Mission régionale d'autorité environnementale

**Avis délibéré en date du 9 novembre 2019
de la Mission régionale d'autorité environnementale d'Île-de-France
sur le projet d'aménagement Porte de Brancion à Paris (75) / Vanves (92)**

Illustration 2 : Périmètre du projet (figure 7 p.15)

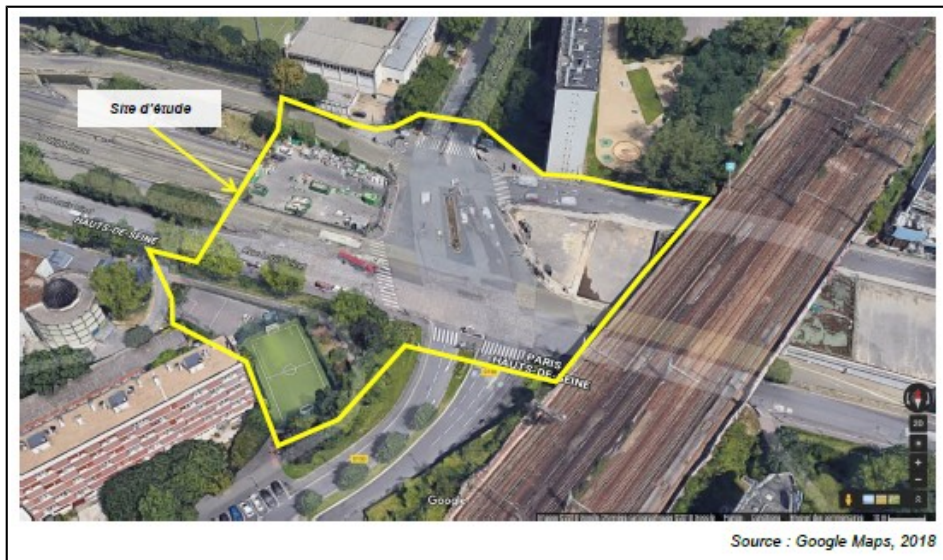
L'étude d'impact n'inclut pas de plan des emprises opérationnelles du site.

- **d'intégrer à l'étude d'impact un plan des emprises opérationnelles ;**
- **de davantage justifier l'articulation du projet d'aménagement avec l'orientation d'aménagement du PLU de Paris en faveur de la cohérence écologique ;**

Illustration 6 : Esquisse du plan de masse des aménagements projetés (p.212). Sur le schéma, le foyer de jeunes travailleurs est à gauche au nord du périphérique, la résidence étudiante au sud et la salle de sport à l'est des voies ferrées

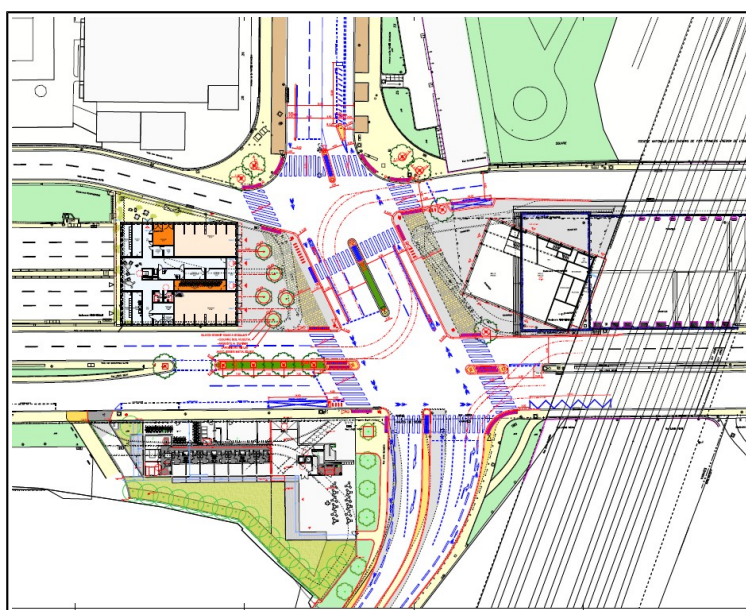
La MRAe recommande que l'étude d'impact soit actualisée et jointe aux prochaines demandes d'autorisation nécessaires au projet (conformément aux dispositions de l'article L. 122-1-1-III du code de l'environnement) en vue notamment de tenir compte des choix d'aménagement retenus pour les abords et d'analyser leurs incidences.

Illustration 7 : Vue du mur à interstices (Ei p.45)

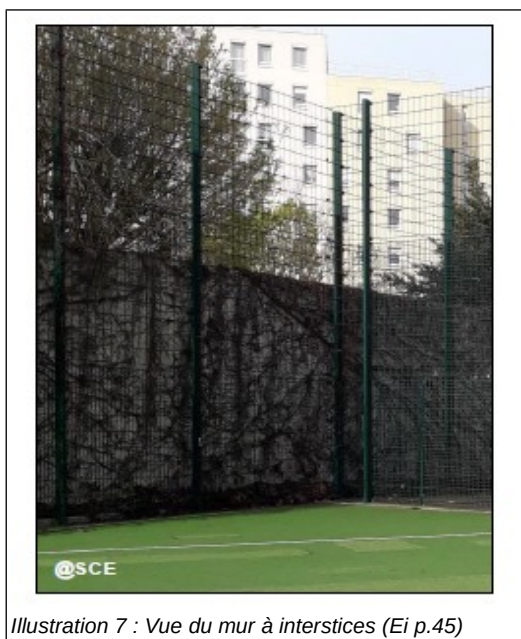
De manière plus générale, le jardin de la résidence étudiante et les plantations d'arbres associées devront s'inscrire dans une continuité fonctionnelle avec le mur à interstices, afin de favoriser le développement de la biodiversité.

Pour la MRAE, l'apport du projet dans le développement de la trame écologique locale est insuffisamment justifié.
